FORSLAG TIL REGULERINGSENDRING

Lønninggården, gnr. 203 bnr. 380, Øvrebyen

Plannavn	Mindre endring Lønninggården gnr. 203, bnr. 380, Øvrebyen
Arkivsak ID	2025/00800
PlanID	4207_201617
Oppdragsgiver	Lønninggården boligstiftelse
Oppdragsgivers kontaktperson	-
Plankonsulent	egðastrek AS
Plankonsulents kontaktperson	Kristin Løland

Figur 3: Tegningsdetalj som bygget (t.v.) og figur 4-11b fra grad av utnyttning (t.h.)

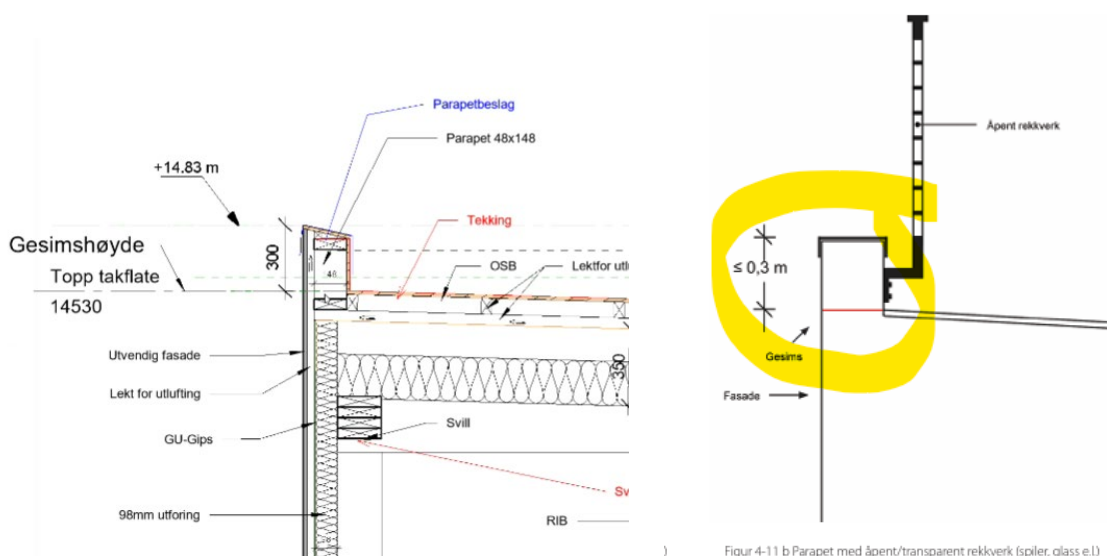
Bakgrunnen for foreslått justering av tillatt gesimshøyde er at oppført trappe-/heistårn har vist seg å kreve større byggehøyde enn det som følger av gjeldende reguleringsbestemmelser. Behovet for økt høyde knytter seg til tekniske og bygningsfysiske krav til en byggbar og forskriftsmessig løsning, herunder nødvendig oppbygging av takkonstruksjon, isolasjon, fall for overvann, fuktsikring og avslutning av tak ved parapet og oppbrett av membran.

For flate tak må det etableres en løsning som ivaretar sikker avledning av vann og nødvendig beskyttelse av overganger mellom tak og yttervegg. Dette krever en oppbygging som gir et større høydebehov enn det som lå til grunn i den opprinnelige reguleringsplanen. Den etablerte løsningen vurderes som en hensiktsmessig og teknisk forsvarlig løsning for den aktuelle bygningsdelen.

I forbindelse med tidligere vurderinger av høydeavviket ble det også reist spørsmål om korrekt målegrunnlag for gesimshøyde ved den aktuelle parapetløsningen. Forslagsstiller var i dialog med Direktoratet for byggkvalitet (DiBK), som etter intern drøfting viste til figur 4-11 b i veilederen *Grad av utnyttning* om fastsetting av møne- og gesimshøyde for takterrasser. På denne bakgrunn foreligger det et tolkningsmoment knyttet til om gesimshøyden i den utførte løsningen skal knyttes til takflaten, så lenge parapeten ikke overstiger 0,3 m over takflaten. For den utførte detaljen er denne høyden oppgitt til 247 mm. Forslagsstiller legger likevel ikke dette til grunn som avgjørende for foreliggende forslag, men viser til forholdet som en opplysning om at den utførte løsningen ikke nødvendigvis entydig er i strid med gjeldende bestemmelse om gesimshøyde.

Figur 6 Viser omsøkt bygg som hvitt, hvor høyden er kote +14,50 og bredden er 5,8 meter, avviket fra som bygget hvor høyden er på kote +14,89 (39cm) og bredden på 5,92 (12,1cm) meter.

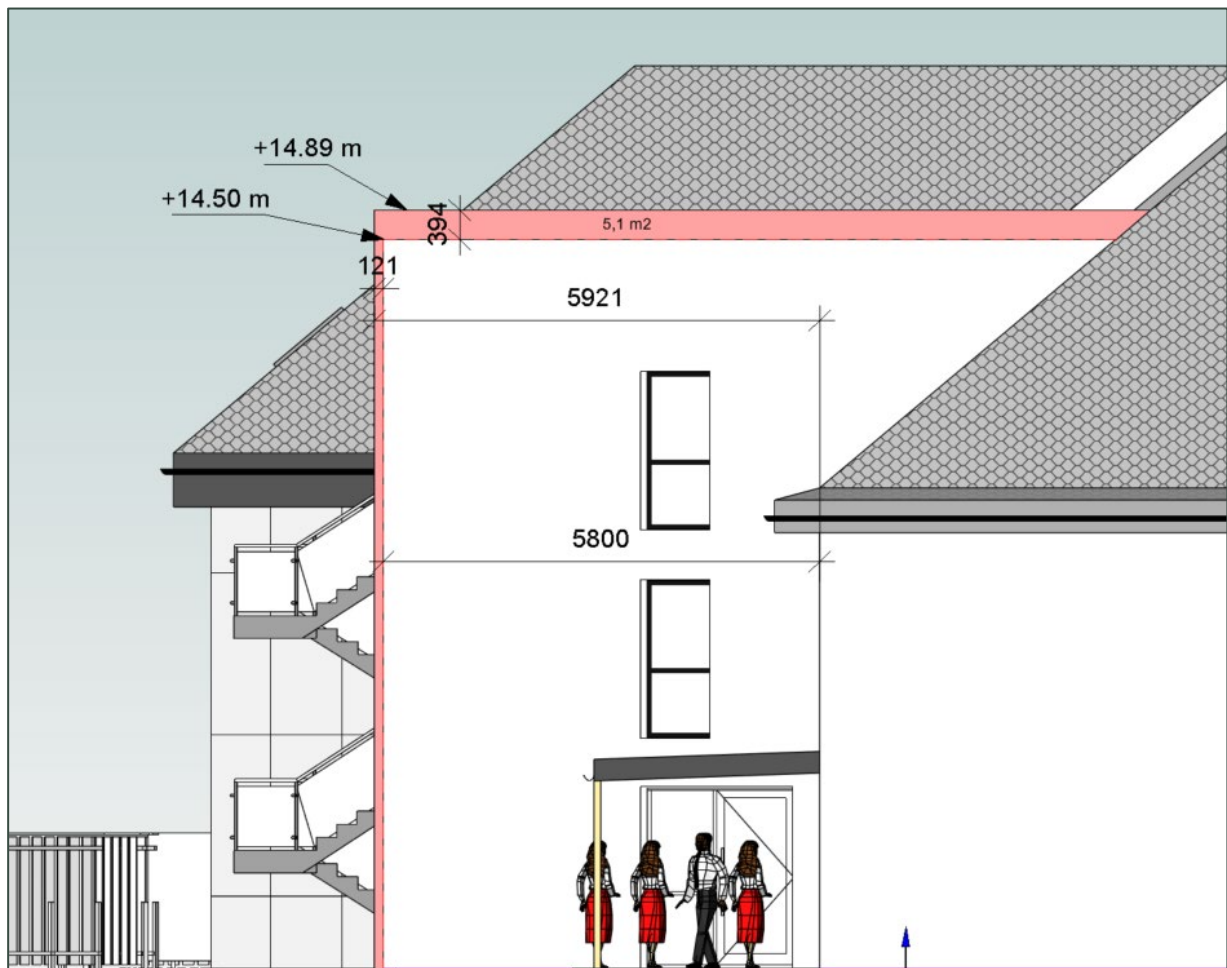
Avviket gjelder i hovedsak trappe-/heistårnet og ikke byggets hovedvolum for øvrig. Sammenligning mellom tidligere omsøkt løsning og oppført løsning viser at høydeforskjellen er begrenset, men likevel så stor at gjeldende planbestemmelse ikke gir hjemmel for tiltaket. Formålet med endringen er derfor å justere planbestemmelsen slik at den gir samsvar med den løsningen som er etablert.

Figur 6 viser at avviket gjelder både høyde og utstrekning for trappe-/heistårnet. Høydeavviket er det sentrale temaet for endring av bestemmelsene, mens avviket i utstrekning håndteres gjennom justering av formålsgrensene.

Gjeldende bestemmelse	Ny bestemmelse
Høyeste tillatt møne- og gesimshøyde er henholdsvis 12,0 m og 9,5 m målt fra ferdig gulv 1. etasje	<i>Høyeste tillatt møne- og gesimshøyde er henholdsvis 12,0 m og 10,1 m målt fra ferdig gulv 1. etasje</i>

Gjeldende bestemmelse	Ny bestemmelse
Byggets totale høyde skal uansett ikke overstige mønehøyde kote +17,0 og gesimshøyde kote +14,5.	<i>Byggets totale høyde skal uansett ikke overstige mønehøyde kote +17,0 og gesimshøyde kote +15,0.</i>

Figur 7 Endring i plankart. Utvidelse i blått, innskrenking i rødt. | *Arkit Arealplan*

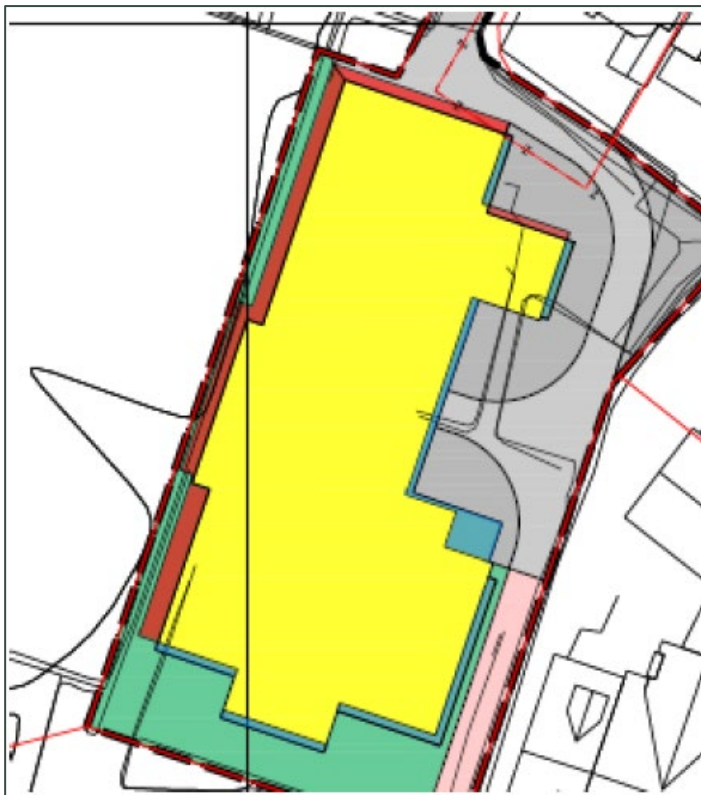
Ved innmåling av oppført bygg er det avdekket avvik mellom faktisk bygningsplassering og regulerte formålgrensener i plankartet. Den nordlige delen av bygget fremstår i hovedsak uendret, med unntak av tilkoblingen til trappe-/heistårnet. Avvikene knytter seg særlig til midtre og sørlige del av bygget, der svalgang og utvendig trappeoppgang er oppført med en plassering som ikke fullt ut samsvarer med de gjeldende formålgrensene.

Det foreslås derfor at formålgrensene justeres slik at plankartet samsvarer med innmålt situasjon. Justeringen innebærer at BBB1 forskyves noe mot øst og sør, samtidig som BUT1 og SKV1 øker noe i areal, og SPP1-3 reduseres tilsvarende. Det er målet et avvik på ca. 50 cm; ved heistårnet, deler av bygget i sør-enden og veggen nord for trappehuset. Ved vegen og mot uteoppholdsarealet i vest og vegformålet i nord er avviket ca. 80 cm. Endringene er vist i figur 6 hvor reduksjon i BBB1 er markert med rød farge og utvidelse er markert med blå farge.

BBB1 reduseres med 17 m². I gjeldende plan er BUT1 på 182m², mens den etter endringen blir økt til 206m². Forskyvningen medfører at kjøreveg (SKV1) økes med 8m² og parkeringsplasser (SPP) reduseres med 15m². Deler av dette arealet omfatter utvendig trapp, som vil redusere arealet til SPP. Utover dette er øvrig areal over bakkeplan og påvirker i praksis ikke parkeringsplassens areal.
